Projet de centrale hydroélectrique sur le Rif Garcin

EXCURSION LE LONG DU RIF GARCIN MESURES DE DEBITS

10/10/2018

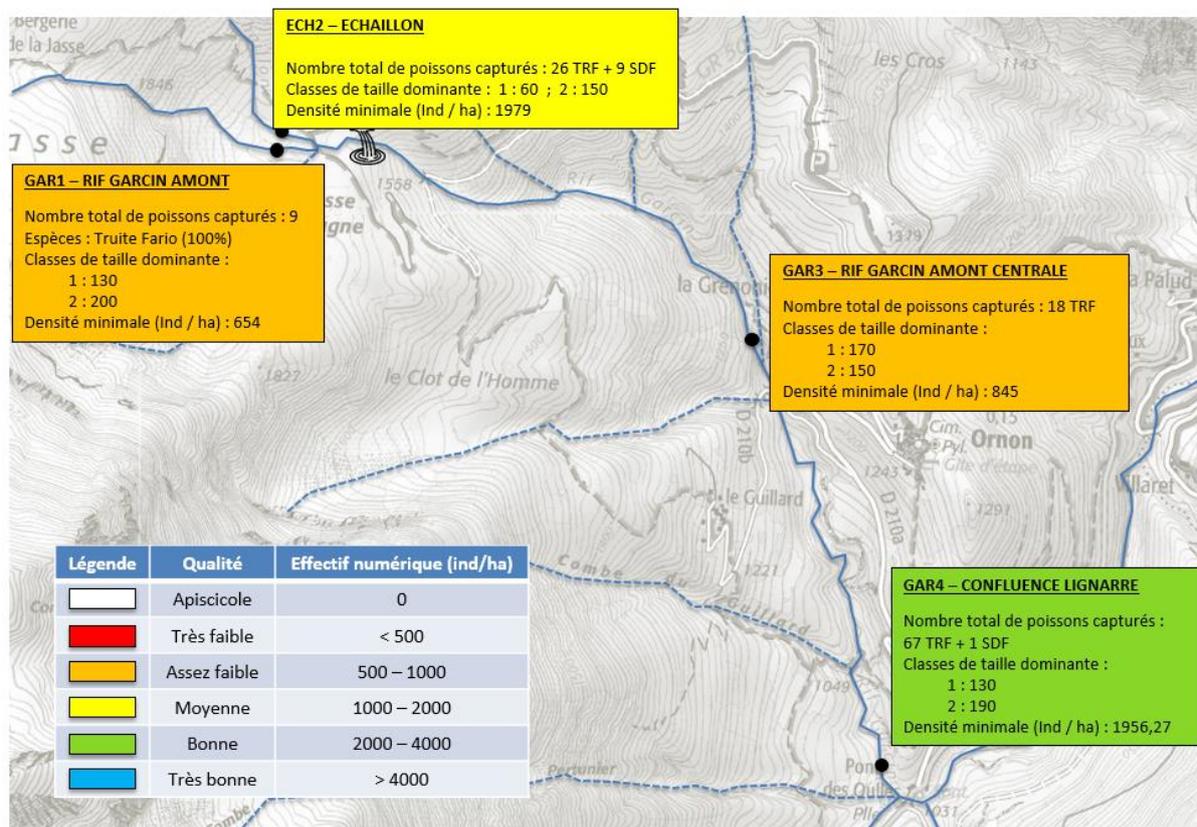
Question : Une centrale de ce type engendre forcément du bruit. Qu'est ce qui est prévu pour le limiter ?

Réponse de GEG : Des mesures de bruits sont effectuées avant la réalisation du projet, et à plusieurs endroits. Une fois la centrale construite, les émergences sonores ne doivent pas être supérieures à 3 dB de plus que la situation initiale (réglementation).

4.4 COMPARAISON DE DIFFERENTS DEBITS EN AVAL IMMEDIAT DE LA PRISE D'EAU PREVUE

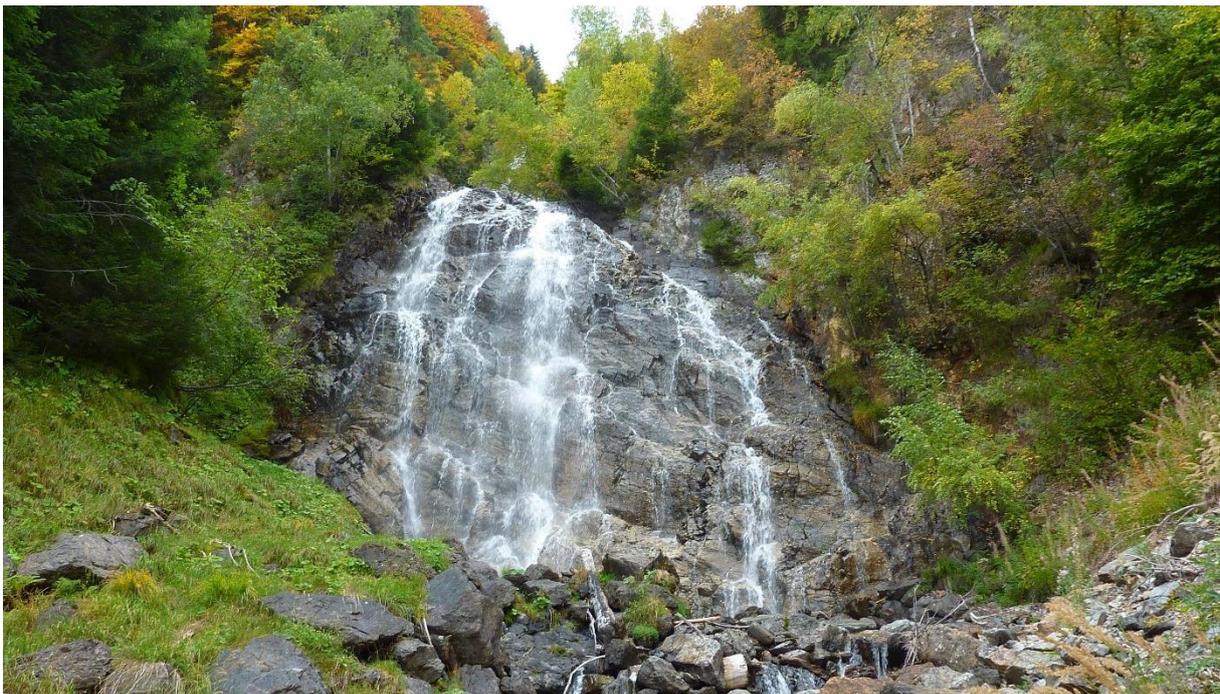
Il a été possible de comparer la situation du jour (74 l/s) avec des photos prise à différents débits, notamment des photos de septembre 2016 où le débit mesuré était de 32 l/s.

Remarque d'un participant : la différence visuelle entre les deux situations n'est pas notable.

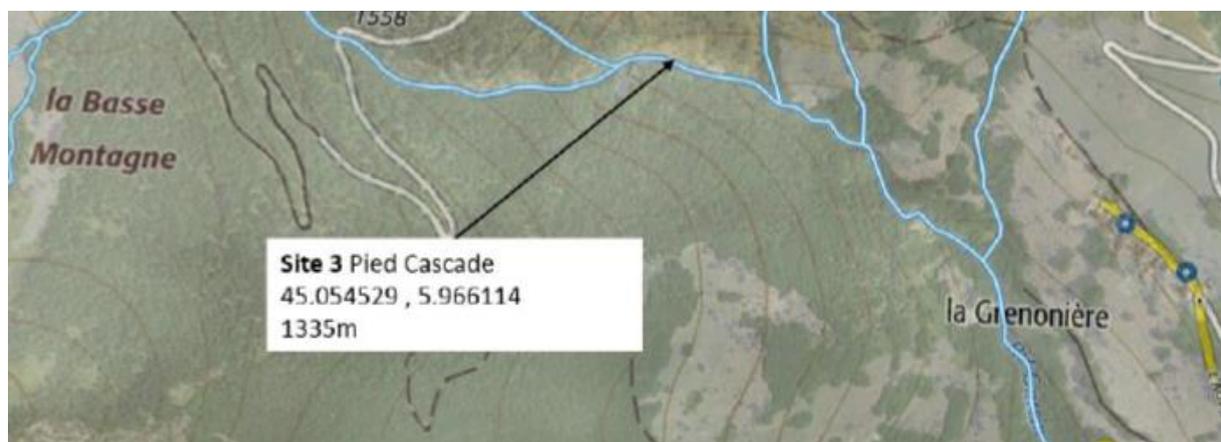
Les autres ont tenu à signaler que le chemin est peu praticable et que l'accès était difficile.

Remarque d'un participant : la cascade est très jolie vue d'ici : pourquoi ne pas aménager un petit sentier de randonnée pour s'en approcher ?
